碧湖山庄5-20#楼及5-20#楼地下室方案变更

设计单位：广州博厦建筑设计研究院有限公司

方案变更情况说明

~
B-A B-C轴立面图 1:100

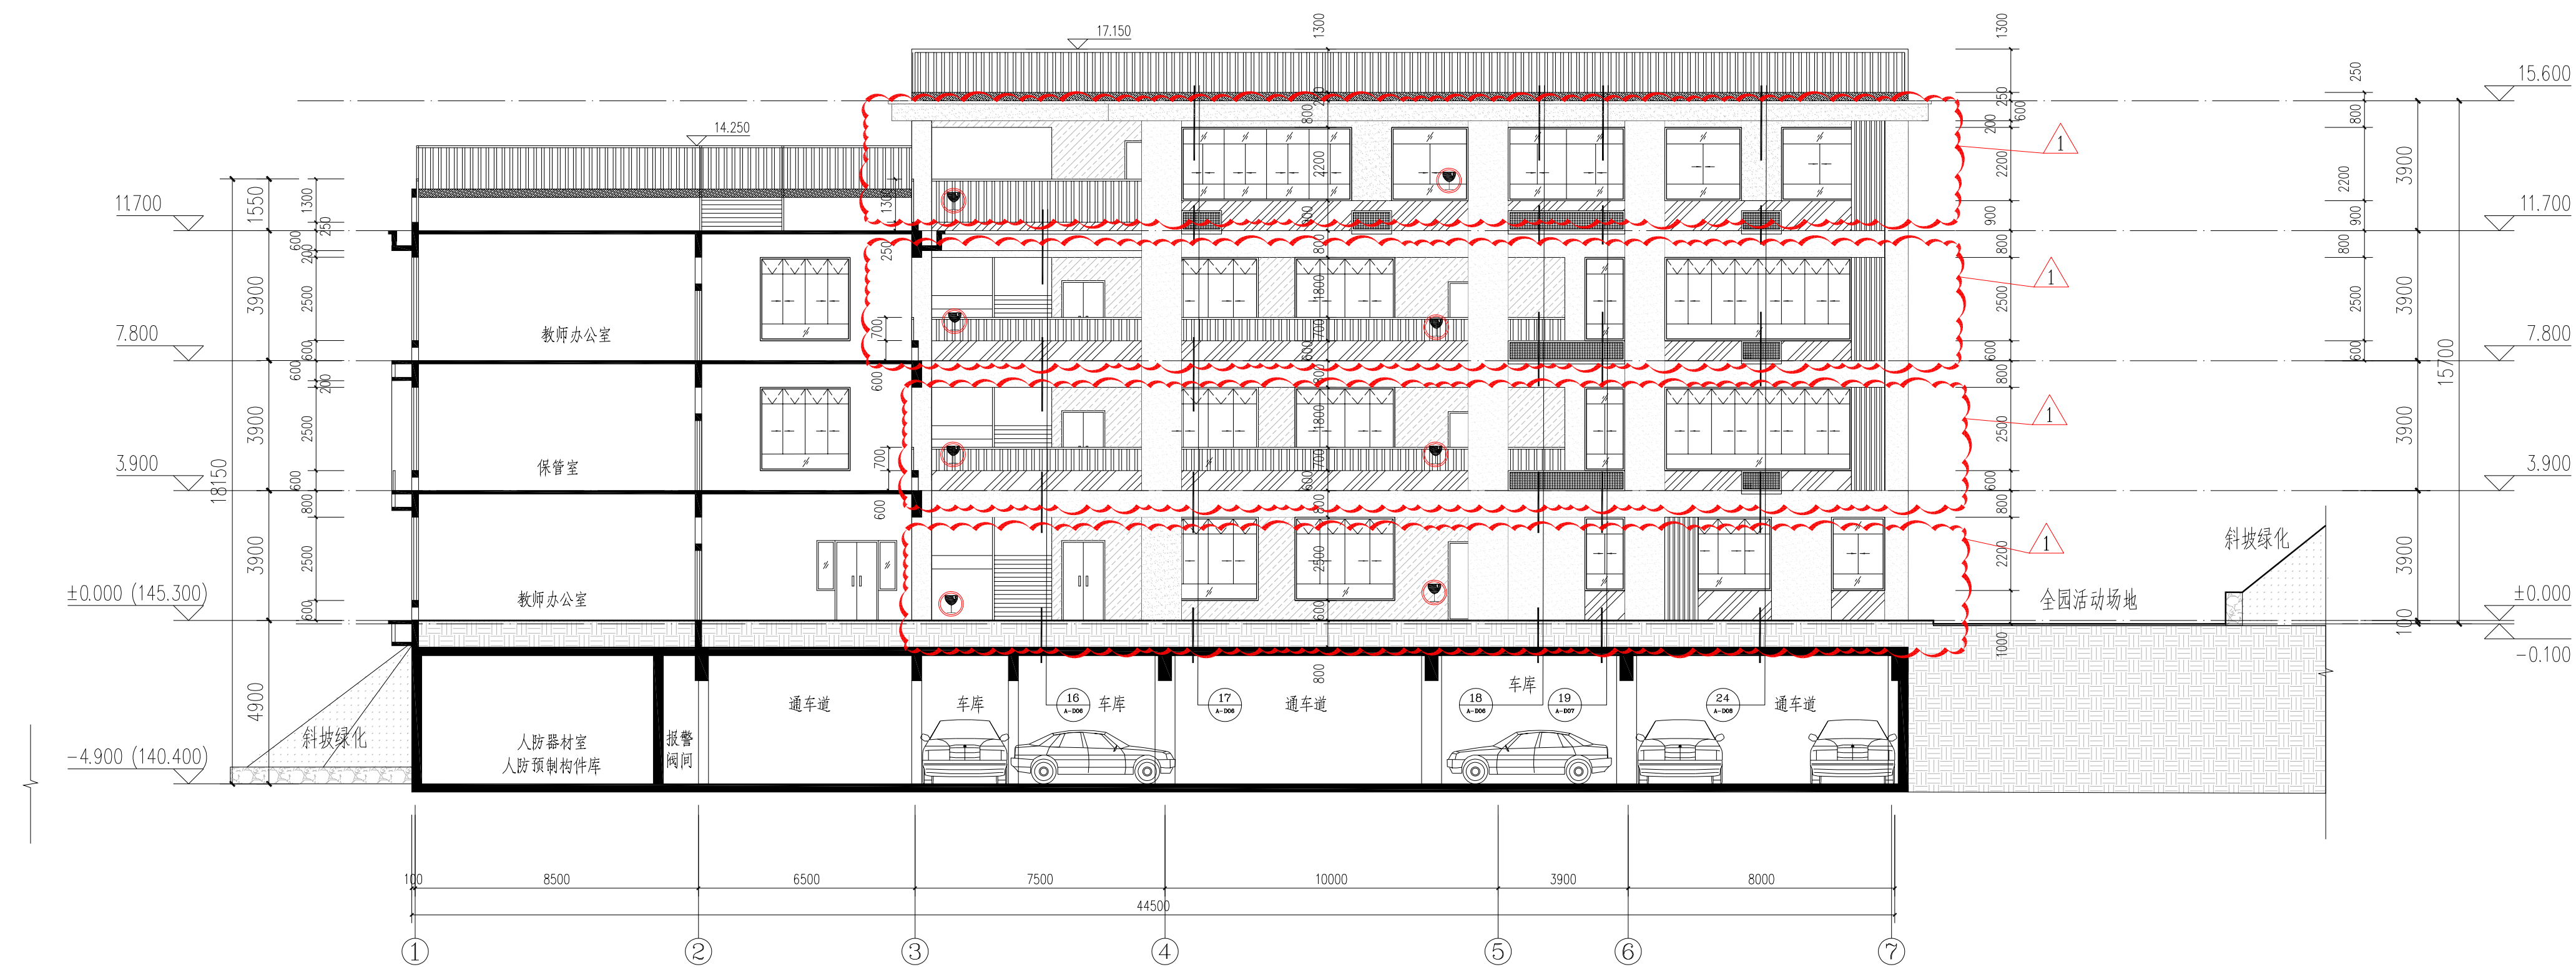
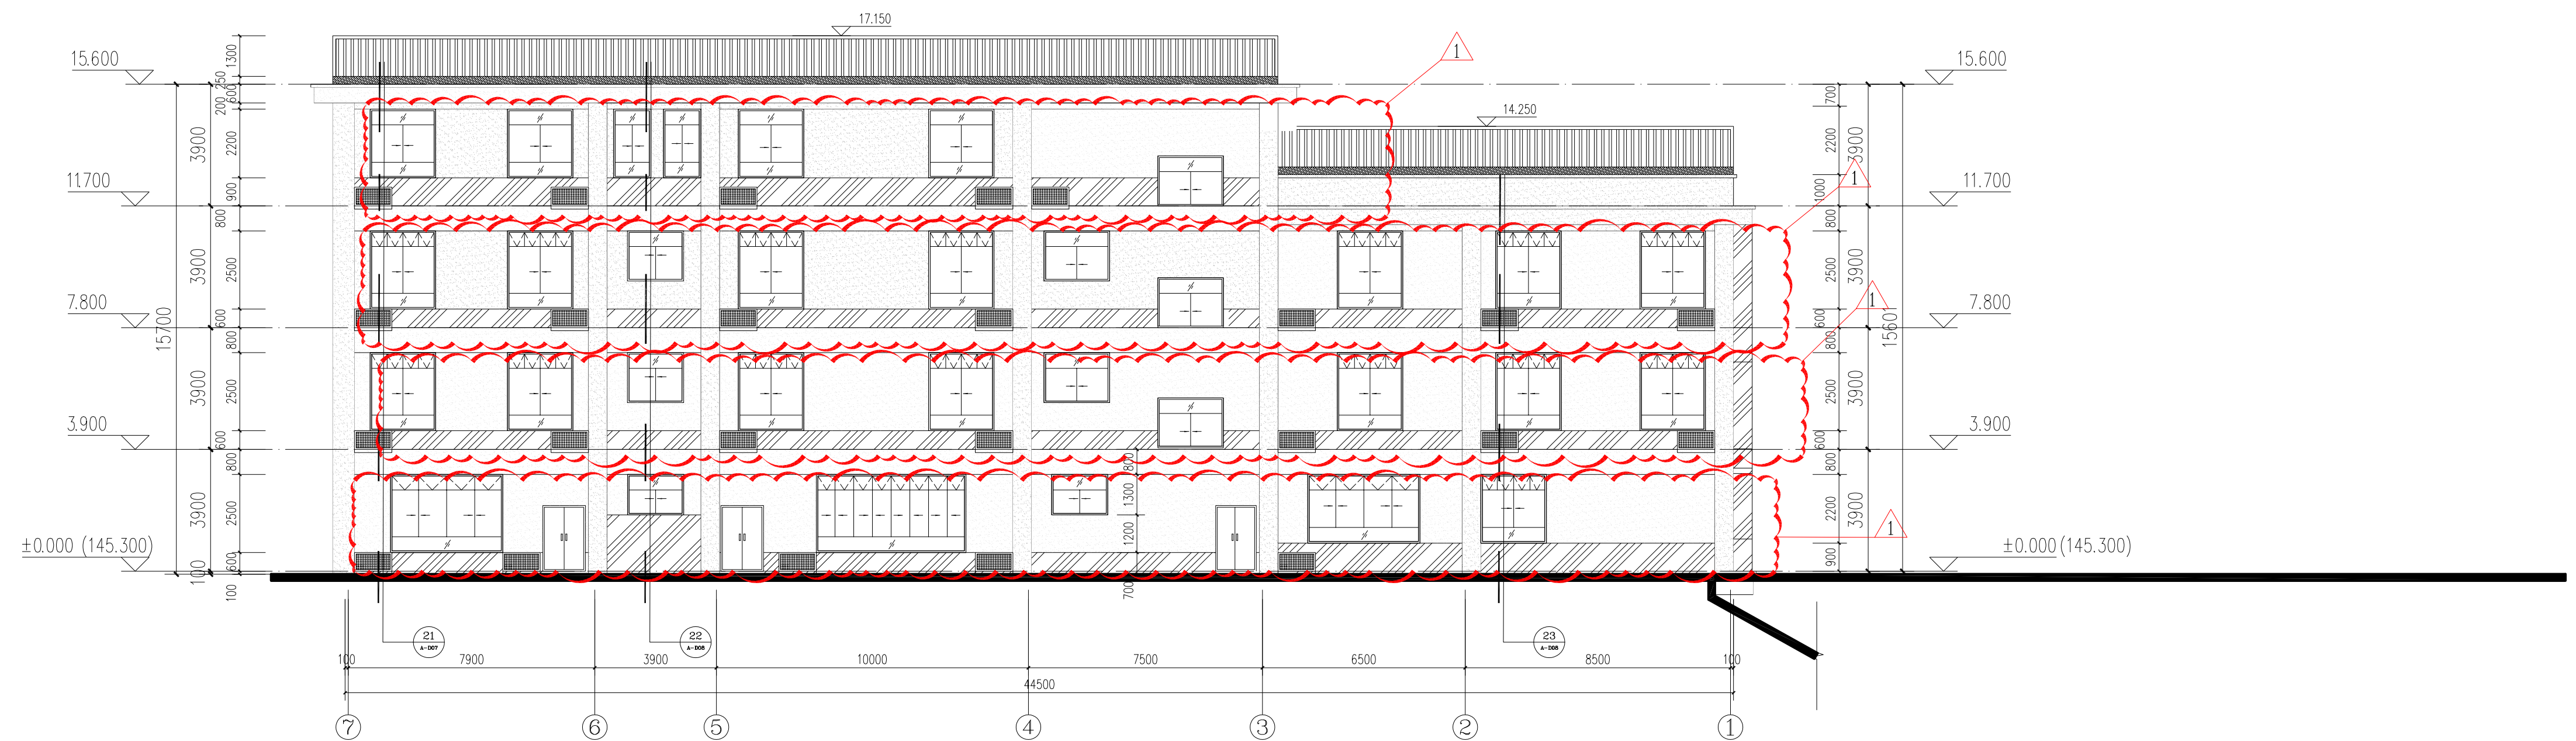
变更内容：
1、因施工图优化调整，窗户调整。

变更内容：
1、因施工图优化调整，窗户调整。

变更内容:
1、因施工图优化调整, 窗户调整。

变更内容:
1、因施工图优化调整, 窗户调整。

变更内容:
1、因施工图优化调整, 窗户调整。

变更内容:
1、因施工图优化调整, 窗户调整。

5# 楼地下室人防单元布置图

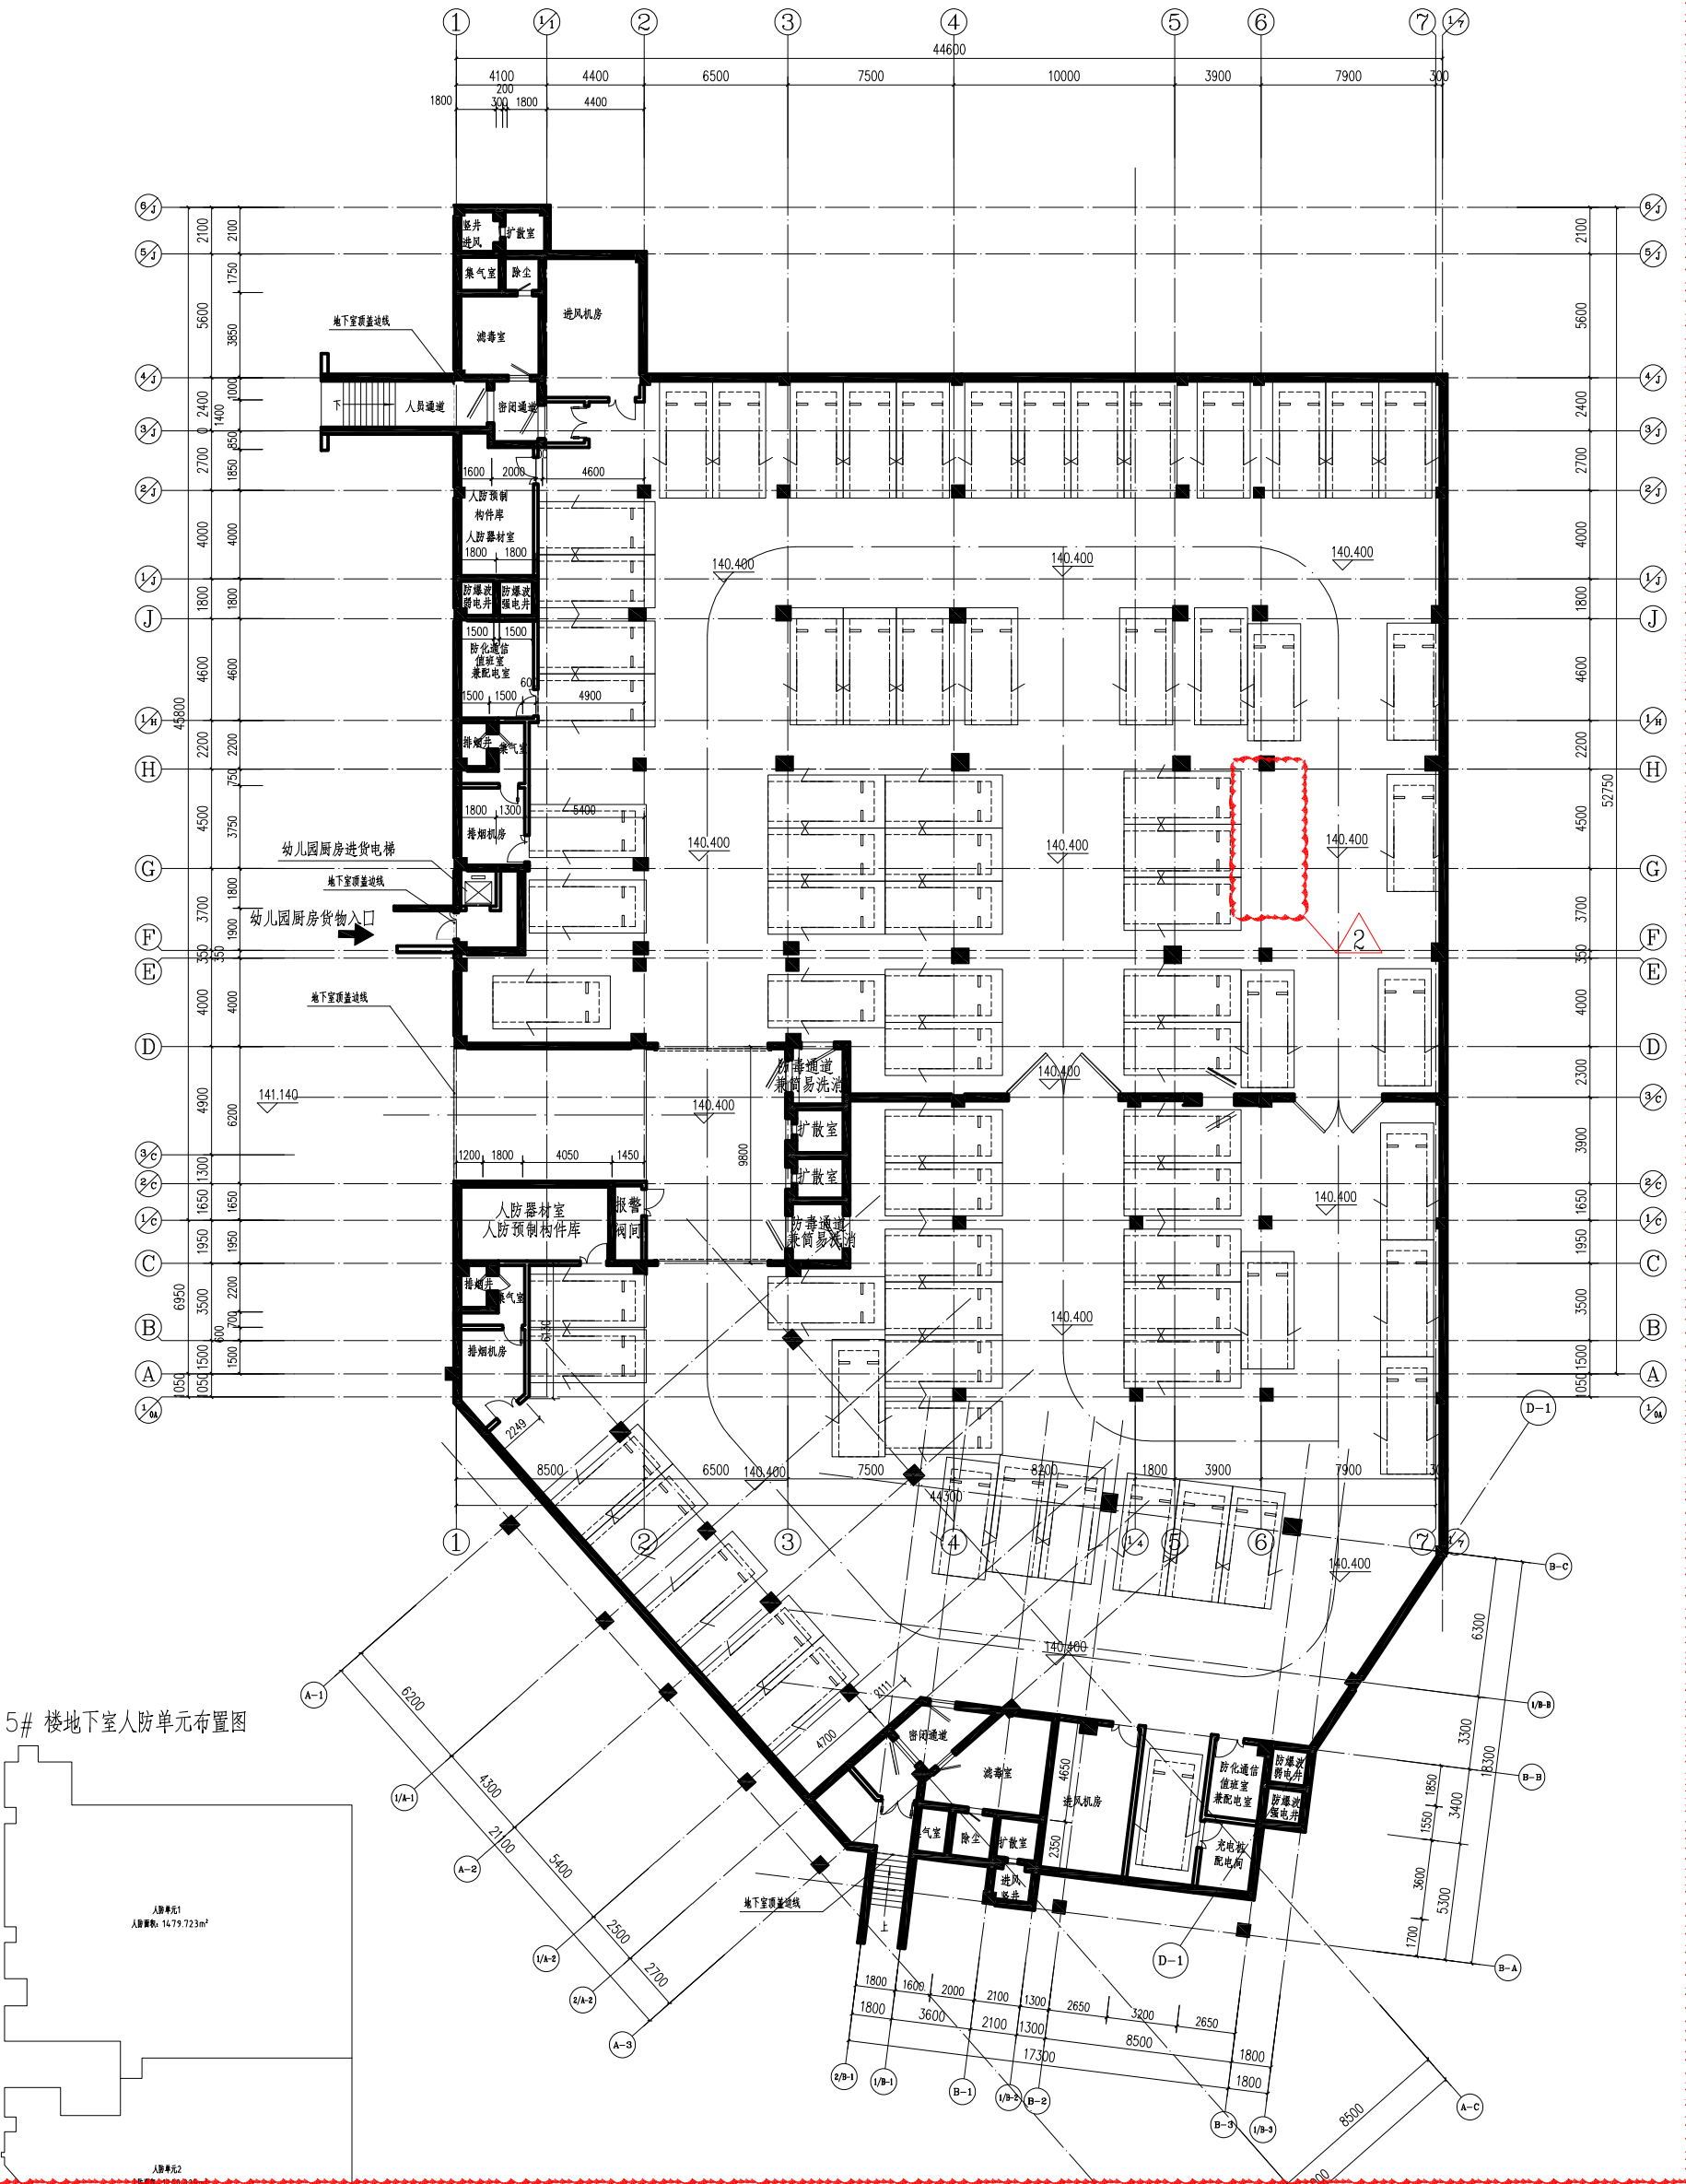
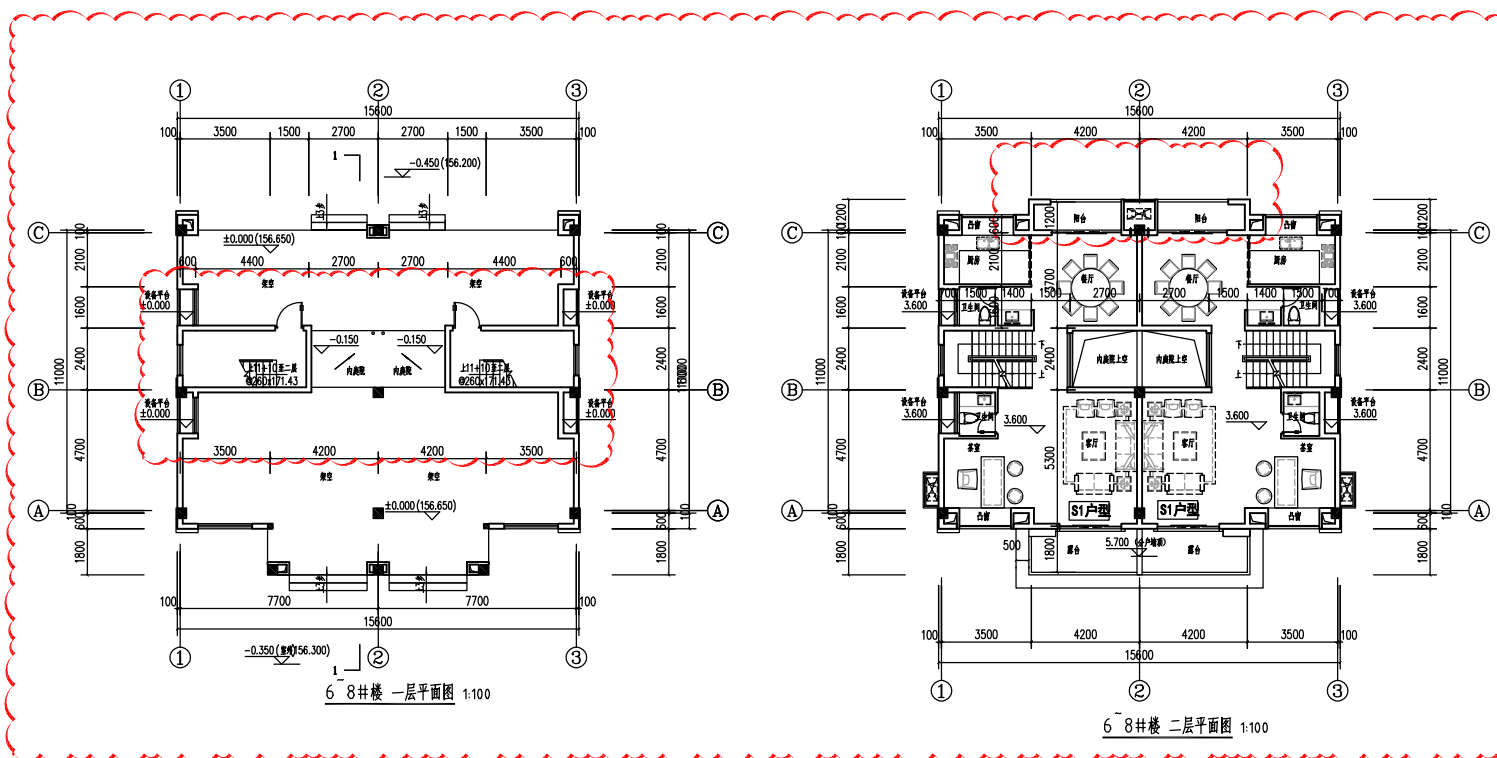
1. 因施工图优化，全地下室柱网调整，补充社会公共停车位标注。
2. 因施工图优化，停车位位置图例丢失，补充图例。

6#楼 三层平面图 1:100

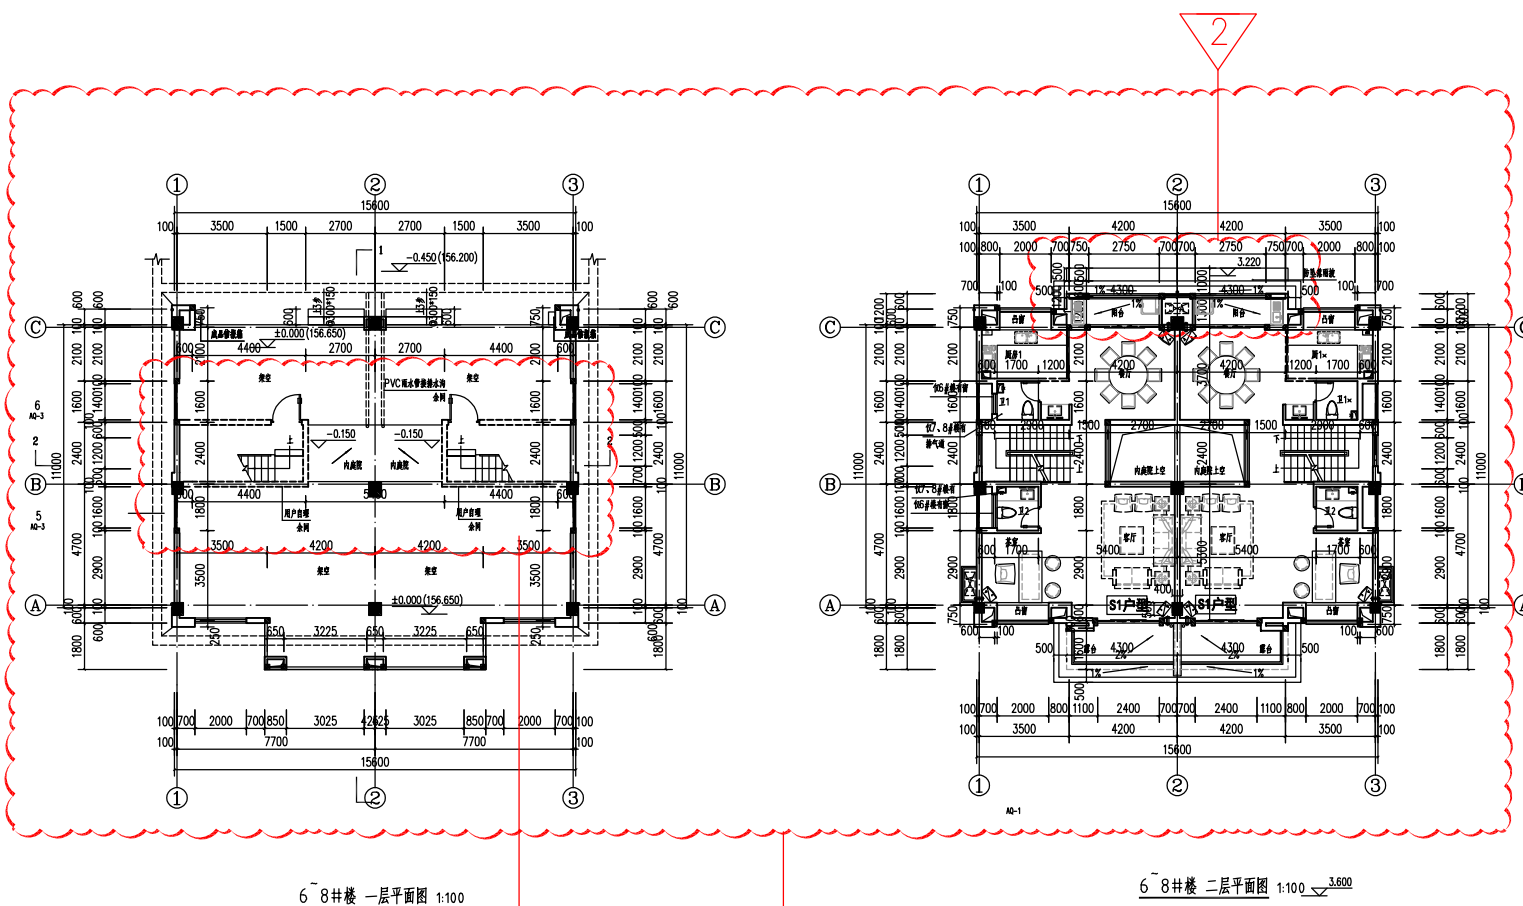
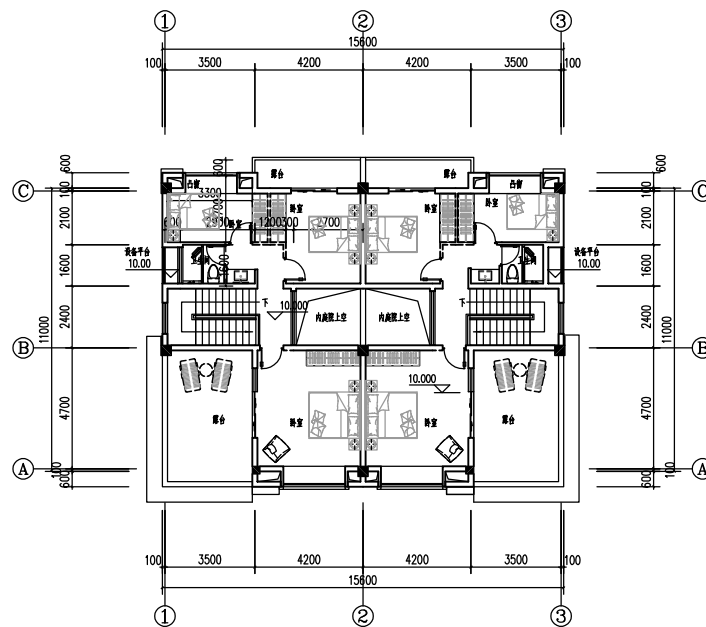
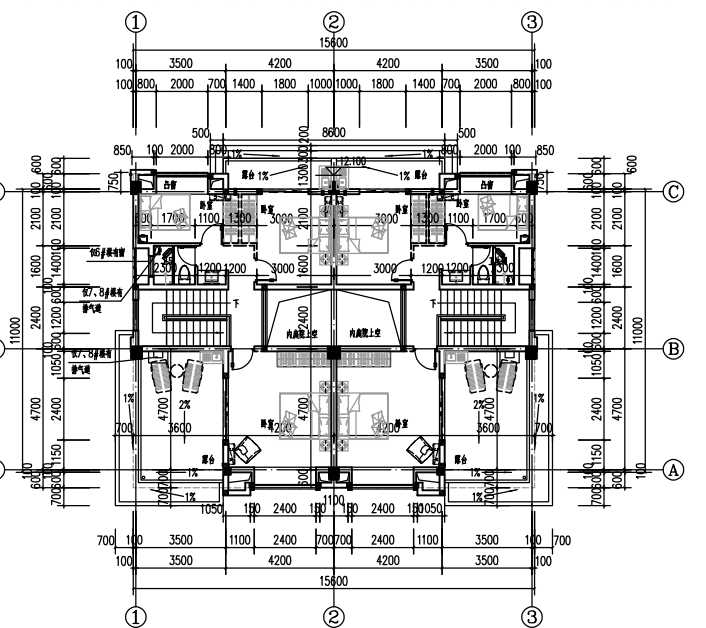
- 1.因施工图优化,整层平面图调整柱子大小。
- 2.因施工图优化,二层北侧阳台改为封闭阳台,增设外窗
◎轴阳台外侧增设0.5米防坠落雨披
- 3.因施工图优化,一层楼梯砌体改为虚线表示,用户自理
①、③轴设备平台墙体取消

变更内容:
1. 因施工图优化, 整层平面图调整柱子大小。
